Or – V.271.07.2018

Wyjaśnienie treści Specyfikacji Istotnych Warunków Zamówienia dotyczące postępowania „Budowa Świetlicy wiejskiej w Zaczerlanach”

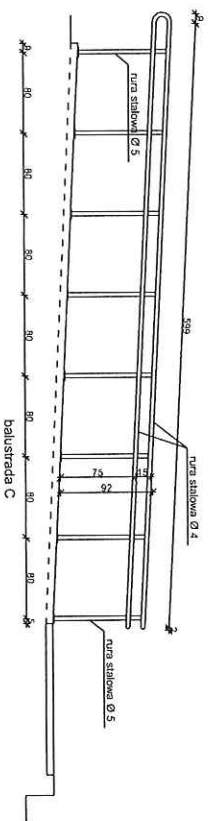
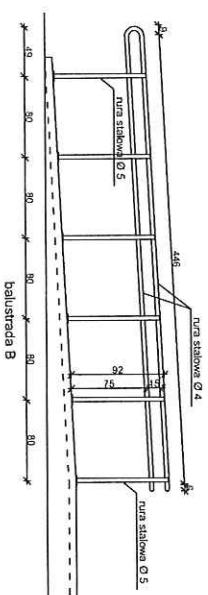
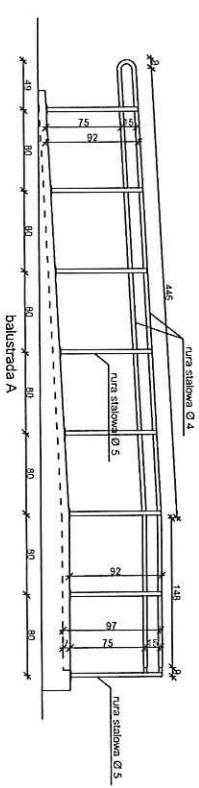
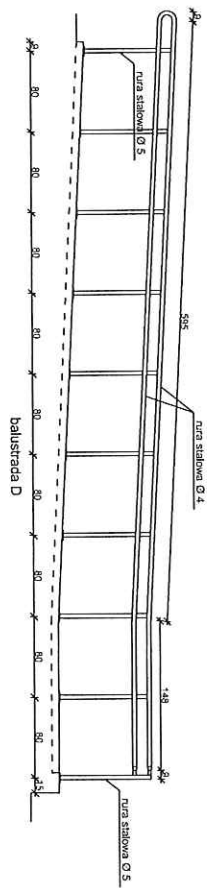
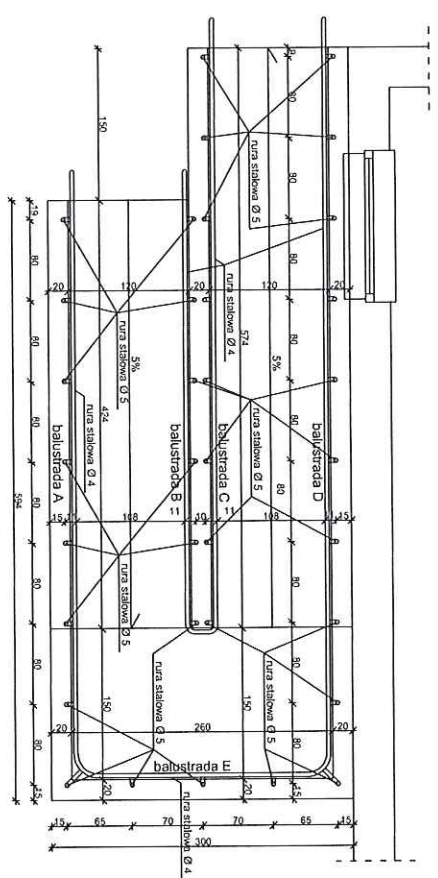
5. Proszę o projekt wykonawczy balustrady pochylni oraz pochwyty stalowego.

6. Pochwyty stalowe oraz balustrada pochylni mają być malowane proszkowo ? Proszę o podanie koloru RAL.

Odp. Zamawiający informuje, że załącza rysunek wykonawczy balustrady do niniejszego pisma (załącznik nr 2).

Odp. Zamawiający informuje, że pochwyty i balustrada stalowe mają być malowane proszkowo, kolor RAL 7040.

Pochwył i balustrada stalowe, malowane proszkowo, kolor RAL 7040.

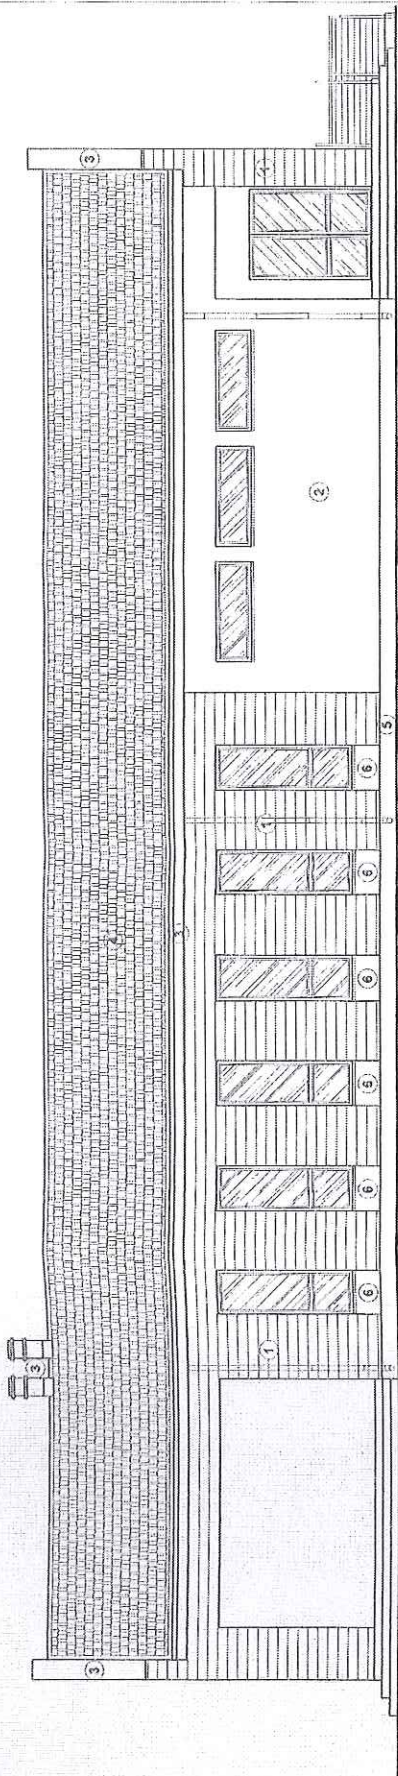
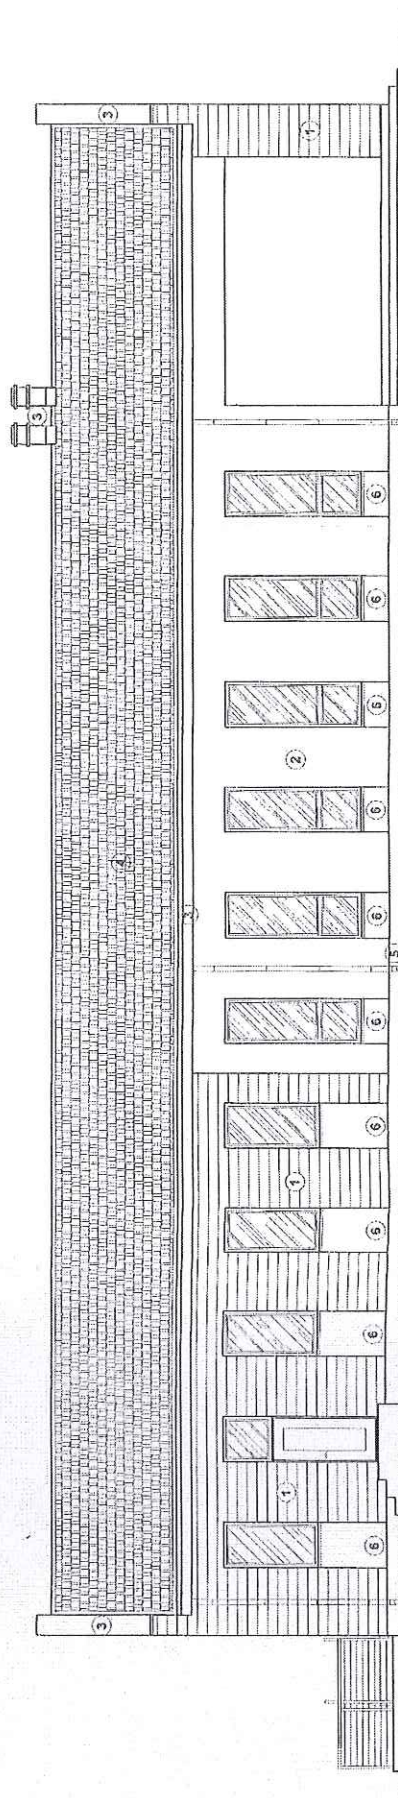
20. Widok elewacji jest ucięty. Proszę o ponowne dołączenia widoku.

Odp. Zamawiający informuje, że załącza rysunek brakującej części elewacji do niniejszego pisma (załącznik nr 3).
